Jõhvi keskväljaku ja Jõhvi Mihkli kirikut ümbritseva avaliku ruumi arhitektuurivõistlus

ARHITEKTUURI-
VÕISTLUSE
TUTVUSTUS JA
PARIMAD TÖÖD

02 / 2025

„LAPITEKK“

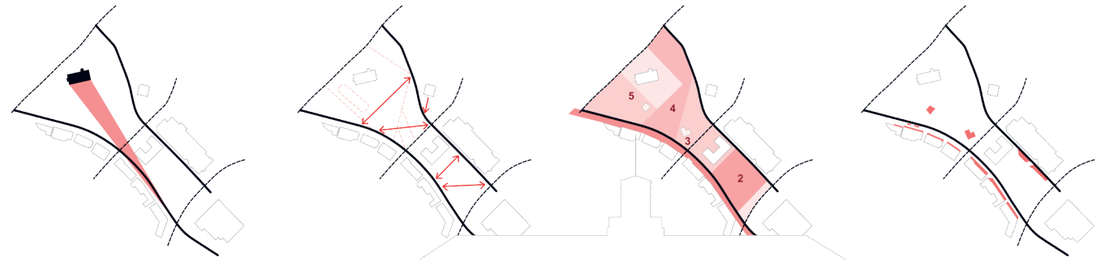
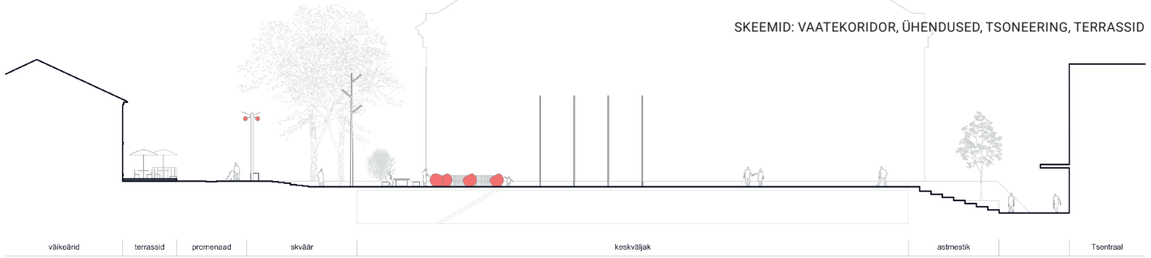
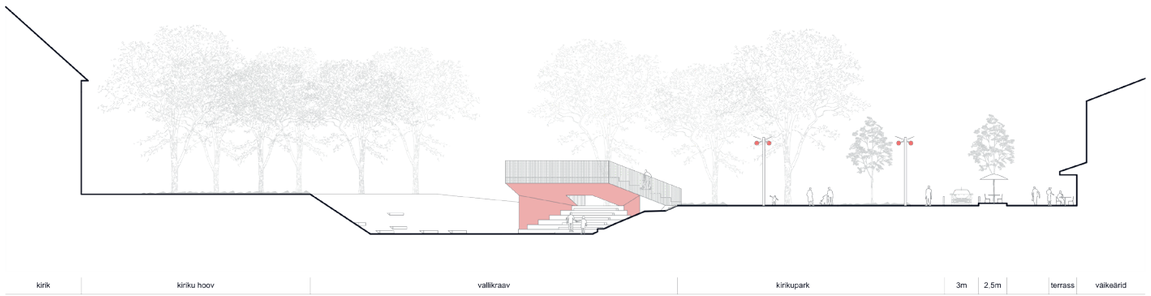
- Žürii hinnangul leidub võistlustöös parajal määral iseloomu, mida Jõhvi vajab, et kesklinn ellu äratada ja toimima saada. Autorid on erinevate teemadega põhjalikult tegelenud, sekkumisi on palju, kuid need on vaoshoitud ja põhjendatud.

- Ideekavandis on kolm olulist positiivset momenti: keskväljaku liigendatus (ja selle jaotus: ¾ jalakäijatele ja ¼ parklale), vallikraavi otsas paiknev lava ning kohvik pargi nurgal. Väljakul, laval ja kohvikul on läbivalt sama koloriit.

- Keskväljakul kaubanduskeskuse ees ees paiknev astmestik on lahendatud koos haljastusega, mis loob meeldiva linnaruumi.
- Hubasus on saavutatud lihtsate vahenditega. Siin on valgust rohkem kui mõnes teises töös (näiteks KUREMARI). Konteinerhaljastus on võimalik ümber kujundada ja kaaluda pigem pinnasesse istutamist. Varjualuste disaini võiks edasi arendada.

- Kõrgendatud puidust platvormid ärihoonete ees mõjuvad kenasti, kuid reaalsuses saaks nii ühtlase pildi saavutada vaid koostöös äride omanikega ning linnapoolsete juhiste alusel.

- Ka promenaadi lahendus on hea, seda on ühtlaselt pikendatud Rakvere põiku.
- Sademevee ärajuhtimist promenaadi alal tuleb täiendada (vihmavee imbalaga tegeleda) ja lahenduse peaks leidma ka suure kivikattega platsi säästlikumaks sademeveekäitluseks; oluline on ka, et sademevesi jõuaks lillede-püsikuteni, mitte et need oleksid ümbritsevast pinnast oluliselt kõrgemal.

- Kohviku asukoht on õnnestunult valitud, mis viib liikumist Veski tänava suunas, kus praegu väga midagi ei toimu. Kohviku arhitektuuriga peaks edasi töötama, lahendus vajaks tundlikumat lähenemist, et hoonele kergust lisada.

- Härgade skulptuur on tore leid ja nende asukoha võiks tõsta pigem tänava otsa, nii oleks nad juba Tallinna poolt tulles nähtavad.
- Vallikraavis asuv lava on mitmekülgne, hea disainiga, vaid astmestik võiks olla veidi kergem. Vaateplatvorm töötaks koos lavaga väga hästi, see on parim koht Mihkli kiriku ja ümbritseva ajaloolise ala vaatlemiseks.

- Vallikraavi astmestikku projekteerides tuleks taotleda kergemat/õhulisemat vormi ja analüüsida kiriku vaadeldavust, et astmestik ei hakkaks seda segama. Üldiselt pakub lava suurepäraseid võimalusi erinevate kultuurisündmuste läbiviimiseks.

- Pallimänguplatsid kiriku taha kindlasti ei sobi ja tuleb viia kaugemale, mänguväljaku ja teiste tegevusalade lähedusse, et säilitada kiriku kõrval valitsevat rahulikku ja vaikset atmosfääri.

- Kokkuvõttes on tegu väga sümpaatse ja rahuliku tööga, milles pakutud sekkumised on teostatavad, täpsustades mõningaid paigutuse ja disainiga seotud küsimusi.

- Defineerida ala algus / lõpp Rakvere põigu ja Viru tänava nurgal maamärgiga, kaaluda sinna nelja härja skulptuuri ümbertõstmist nende praegusest asukohast võistlustöös.
- Rakvere põigu ja Veski tänava ristumine paremini lahendada, prioriteet on jalakäijad, mitte sõidukid.
- Rakvere põigu projekteerimisel üle vaadata parkimiskohad, tegeleda edasi ristlõikega.
- Pallimängude platsid kiriku juures ei ole sobivad, kirikust ida suunas peaks jääma pigem vaikne tsoon.
- Lahendada täpsemalt promenaadi lõpuosa.
- Edasi arendada säästvat sademevee käitlust.

„AJATELG“

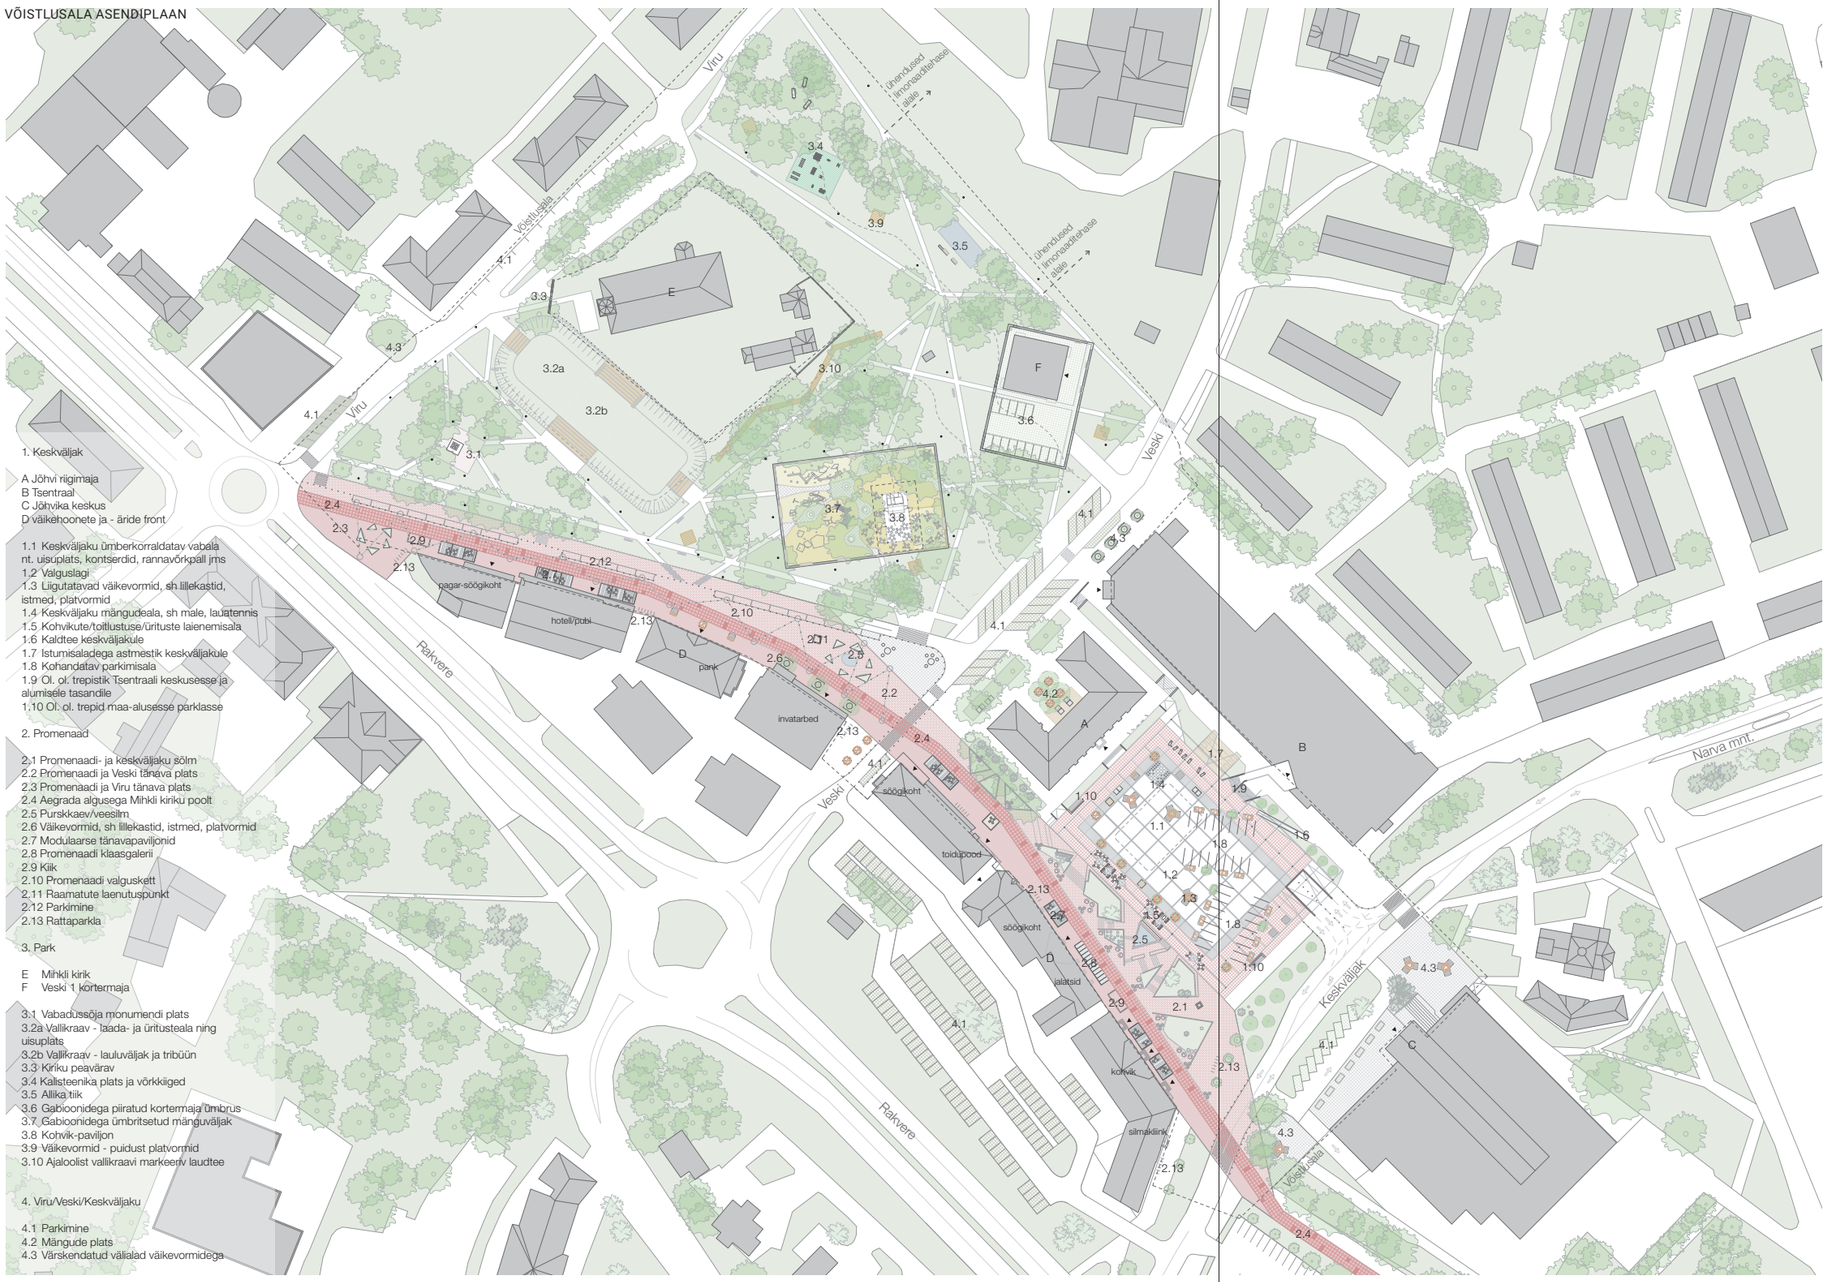
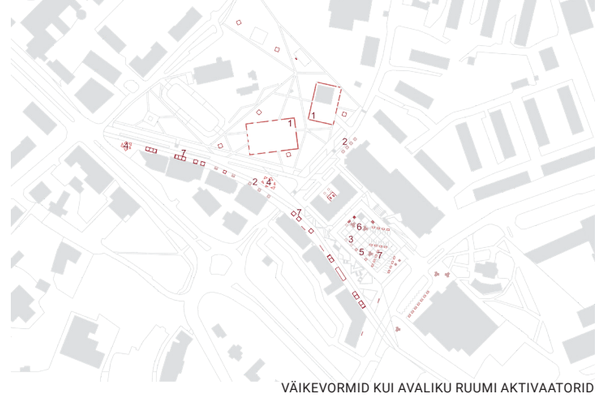
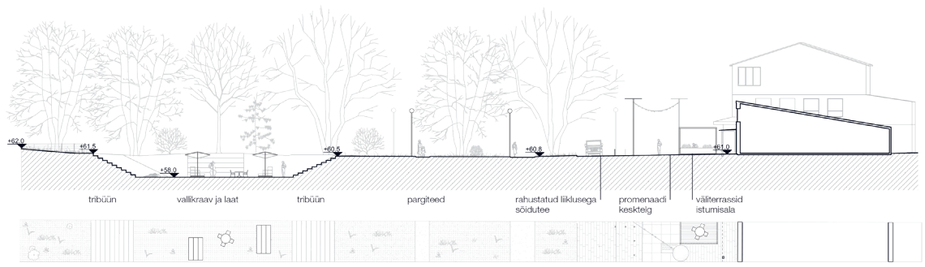
- Žürii hinnangul on tegu põhjalikult läbitöötatud ideekavandiga. Autorite pakutud lahendus on sümpaatne, loogiline ning sekkumised selged ja põhjendatud, eristudes sellega positiivselt mitmetest teistest võistlustöödest.

- Nn ajatelg annab kogu lahendusele identiteedi, seob väljaku ära linnaruumiga ning loob ajaloolisest tänavalõigust ühtse terviku.
- Rakvere põik on ligipääsetavuse mõttes hästi teostatud, kõnnirajad pargiga ühendatud, nii et jalakäija kulgemises ei teki lünklikkust. Rakvere põigu kohvikute puidust väliterrassid ja nende katuste raamistik mõjuvad toredalt.

- Pargikohviku klaaspaviljon on kerge, tundlik, sobitudes hästi ümbritsevasse keskkonda. Kohviku asukoht pargi keskel on küsitav, ilmselt töötaks see paremini promenaadile lähemal paiknedes.

- Väikevormide disain on õnnestunud. Ehitustööde etappideks jagamine on lihtsasti teostatav. Mõnede väiksemate detailide (nt tiik) ärajätmine ei muuda lahenduse põhiolemust.

- Vallikraavi osas on küsitavusi. Selle kasutuselevõtt peab olema tundlikult lahendatud ja suuri astmestikke seal võimalikult vähe.
- Kalisteenika plats kiriku taga või lava kiriku pargis ei ole sobilikud.

- Töö puuduseks on nn vau-efekti puudumine, ei teki tugevat, meeldejäävat emotsiooni. Keskväljak mõjub tühjalt, anonüümselt. Siin tahaks näha mitmekülgsemat ruumikasutust.

- Pakutud parkimislahendus ei haaku väljaku planeeringuga, on kohmakas. Seda saaks edasise projekteerimise käigus küll hõlpsasti muuta ja parkimiskohti lisada. Parkimisalade muudetavus iseenesest ongi vajalik, et sündmuste toimumise ajal väljakul parkimist vähendada.

- Üldpildis torkavad silma liiga suured kivipinnad, nii ajateljel (promenaadil) kui väljakul.
- Konteinerhaljastuse kasutamine on kindlasti kulukam lahendus kui taimede pinnasesse istutamine.

- Ajatahvlite paigutus tänavakivide sisse on mõnede žüriiliikmete arvates halvasti loetav, eriti talvisel ajal.

„SAMMALHABE“

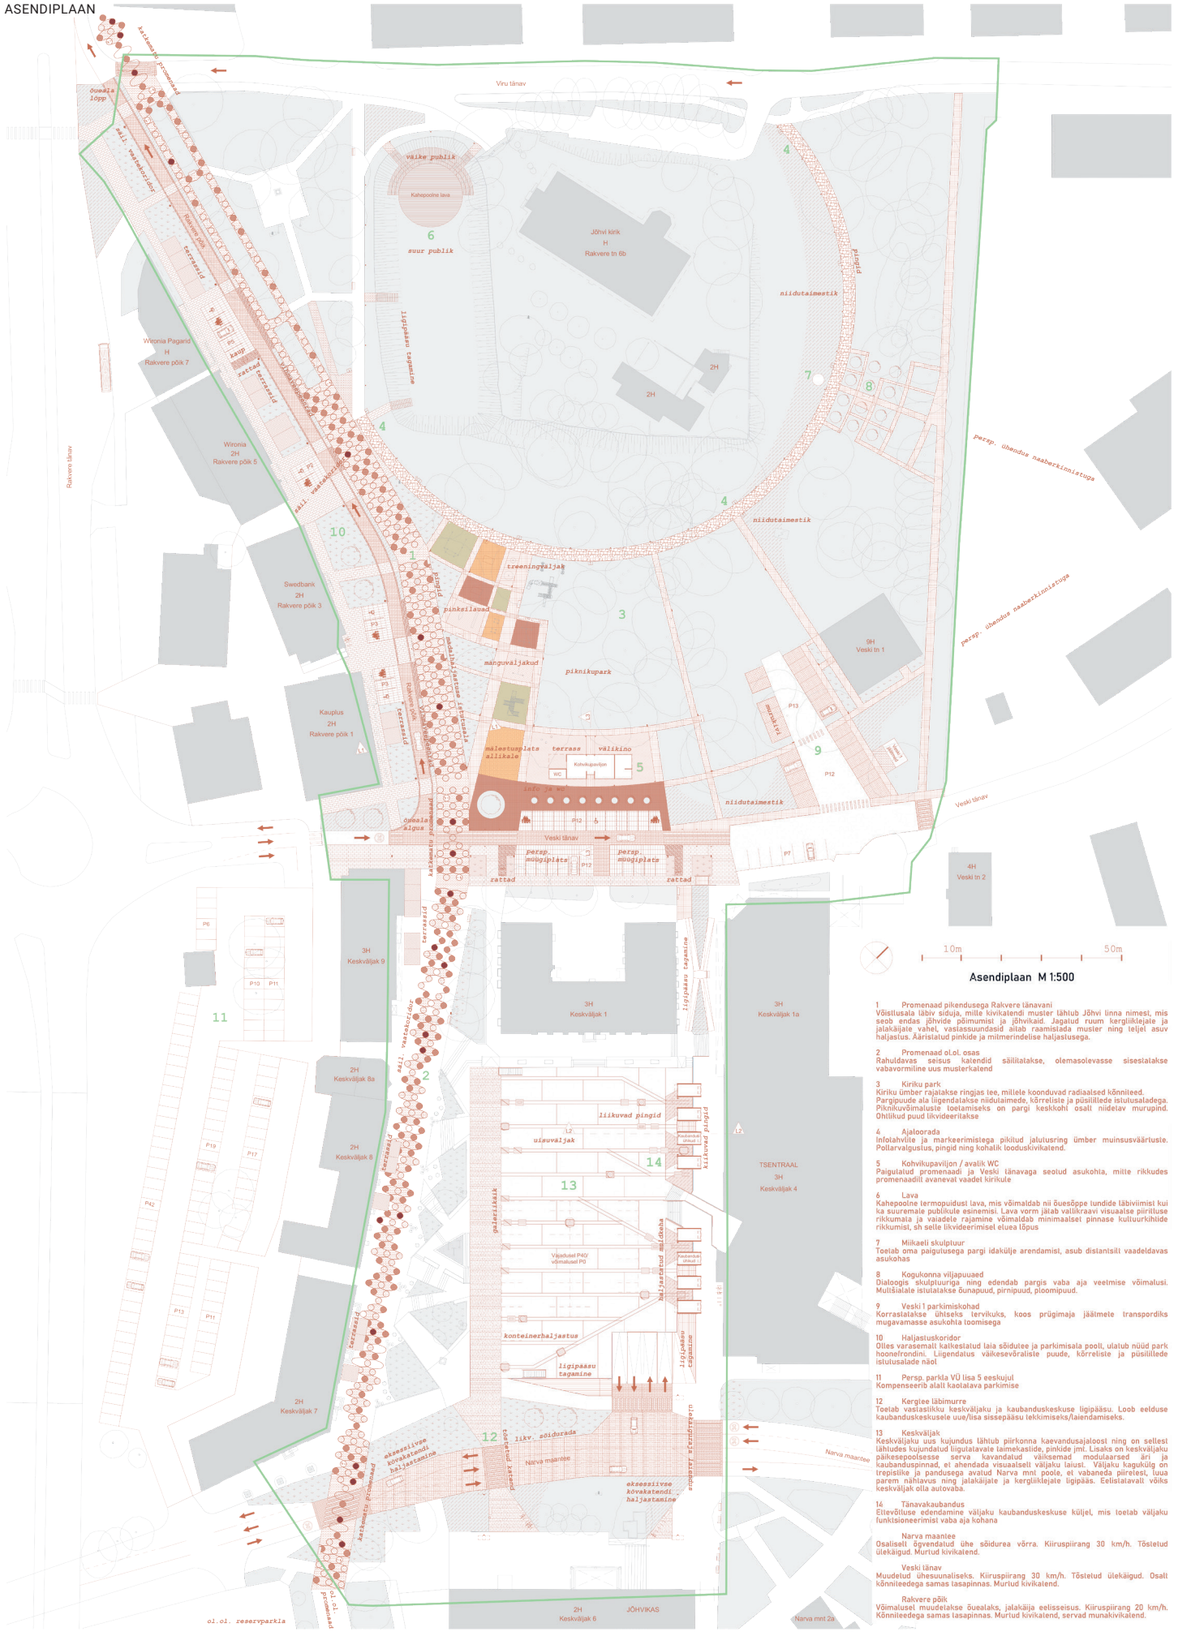
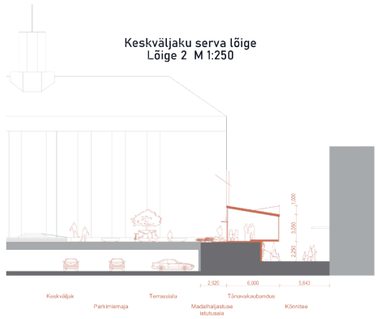
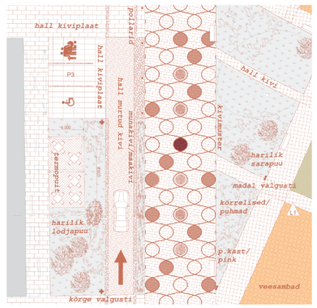
- Žürii hinnangul on tegu üsna suurejoonelise tööga, mille realiseerimine Jõhvi suuruses linnas on tõenäoliselt ebarealistlik. Siin on kasutatud väga palju erinevad kivikatendeid, mis teeb teostuse liiga kalliks. Samas on loodud täiesti teistsugune kesklinn kui praegune.

- 3D-piltidel mõjub keskväljaku lahenduses just lõunakülg õnnestunult, kus plats on trepistikuga alla sõidutee äärde toodud. Lisatud on pandus, katend autoteel viitab väljakualale.

- Keskväljak on täies ulatuses kaetud horisontaalsete kiviplaatidega, ala liigendamiseks on kasutatud vaguneid, mis on huvitav viide põlevkivile (kaevanduskärud).

- Väljaku idakülg on aktiveeritud modulaarsete kaubanduspindadega, mille paigutus tekitab olemasoleva ärihoone ette justkui tunneli.
- Autoritel on õnnestunud luua pikk, terviklik jalakäijate promenaad, millega haakuvad erinevad tegevused. Rakvere põigu lahendus on ideena hea, kuigi päris sellisel kujul seda realiseerida ei saa.

- Lava asukoht vallikraavis, selle paiknemine veidi allpool on sümpaatne. Meeldiv, et pole loodud liiga palju astmestikke vallikraavi sisenemiseks.
- Suur mehaaniline ring ümber kiriku on küsitav, teerajad võiksid olla pigem loomulikud ja arvestada looduslikku kooslust.

- Kokkuvõttes on töös mitmeid toredaid momente, kuid tervikuna ei ole see Jõhvi jaoks sobivaim.

„KUREMARI“

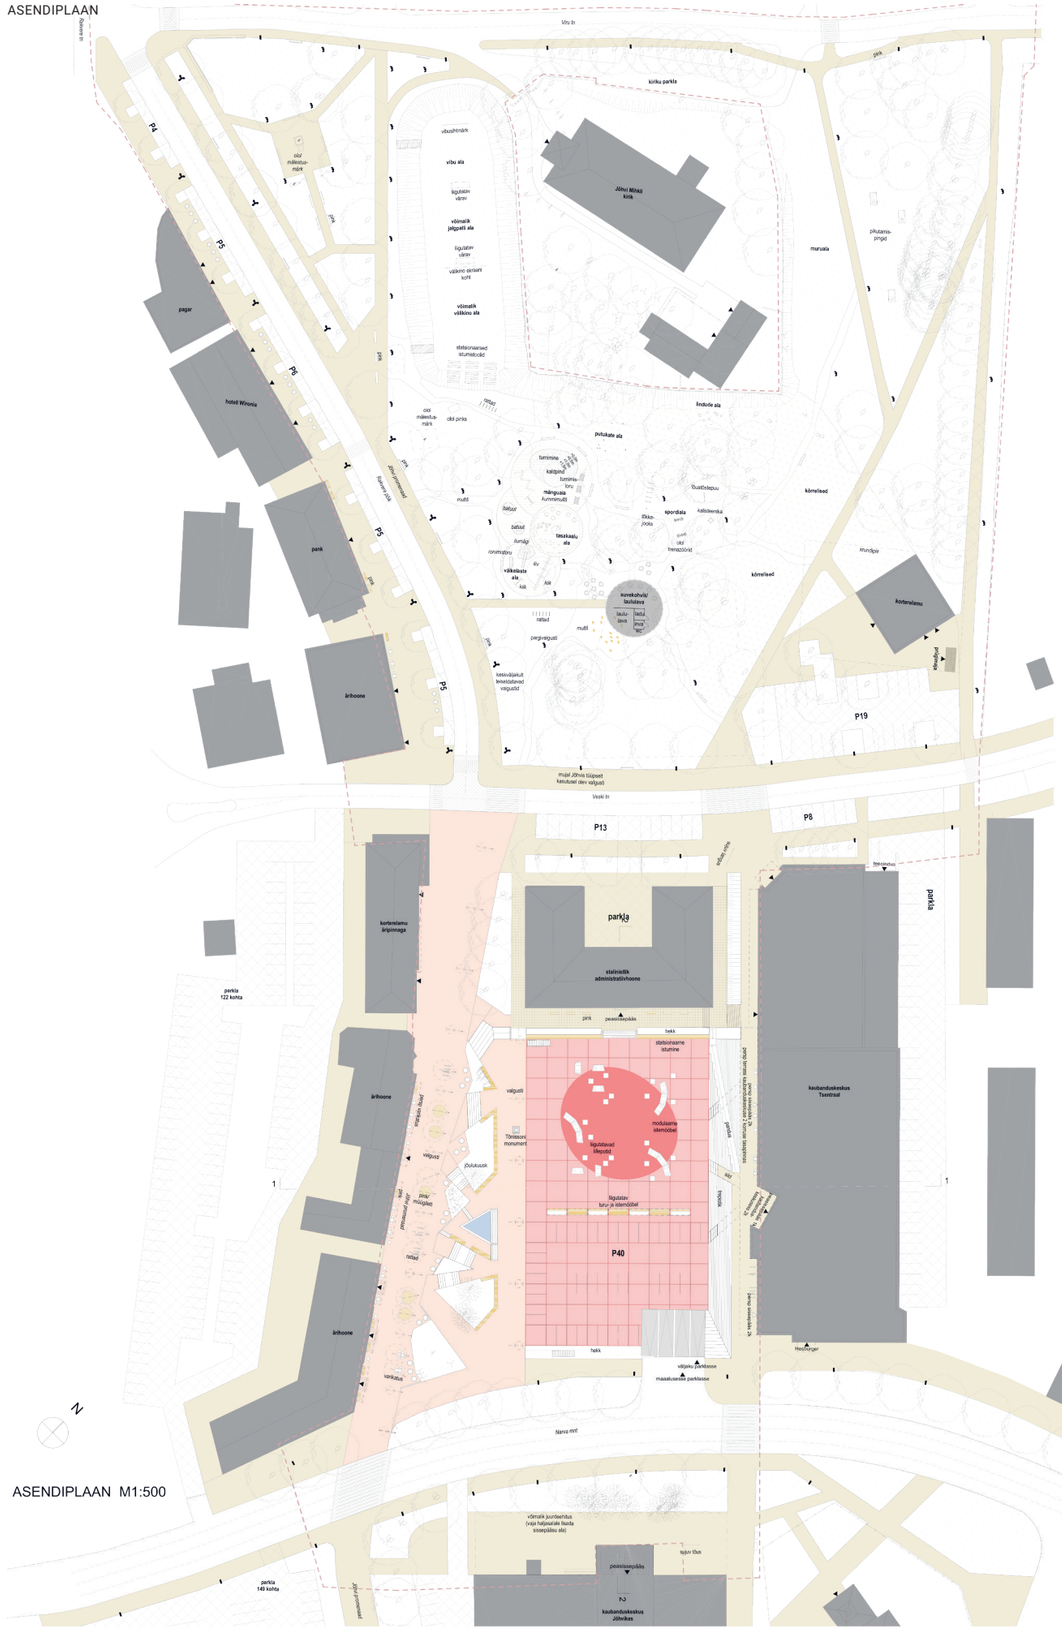
- Žürii hinnangul on töös keskendutud peamiselt keskväljaku lahendamisele, mis on siin konkreetselt määratletud ja kõigist külgedest piiritletud. Ülaltvaates mõjub punane sõõr toredalt, kuid inimese kõrgusel on see tõenäoliselt pigem juhuslik värviline plekk kui suur jõhvikas.

- Žürii tunnustab autorite püüdlust kaubanduskeskuse ja väljaku sidumisel, see on ainus töö, kus ärihoonele on lisatud rõdupind, millelt trepid otse väljakule viivad. Rõdu alla tekib pikem kaetud käigutee.

- Kahjuks on astmestikud liiga massiivsed ning koos hiiglaslike kivipindadega moodustub tehislik keskkond, kus puudub õdusus. Väljak on mehaaniliselt pooleks jagatud. Ehkki parklat eraldavad elemendid pole väga erilised, on tunda autorite püüdu nende abil ruumitunnetust luua. Vajadusel saab elemente liigutada / eemaldada.

- Väikevormide kujundus on nõrk.
- Väljaku äärde, ajalooliste hoonete ette on paigutatud suured efektsed varjualused, mis mõjuvad veidi ehmatavalt. Valgust on selles asukohas niigi vähe.

- Kahjuks on võistlustöö jäänud poolikuks, Veski tänavast edasi on promenaadi pikendus Vabadussõja monumendini tegemata. Keskväljakult algav telg lõpeb pargi nurgas, kus suur tee selle läbi lõikab. Rakvere põigu lahendus jääb pealiskaudseks ning ka keset parki asuva kohviku ja laululava osas oleks soovinud näha täpsemat lahendust.

- Looduslikus mõttes on siin kõige vähem parki sekkutud. Kiriku taga asuvad pikutamispingid on sissejuhatus aktiivsemasse alasse. Vallikraavi planeeritud erinevad tegevused on kindlasti vajalikud, et see tühjalt seisev ala kasutusele võtta. Siiski tuleks hoolikalt läbi mõelda, missugused tegevused siia sobivad ja kui palju neid peaks olema. Trepistik võiks asuda vallikraavi läänekülje, vaatega kiriku poole.
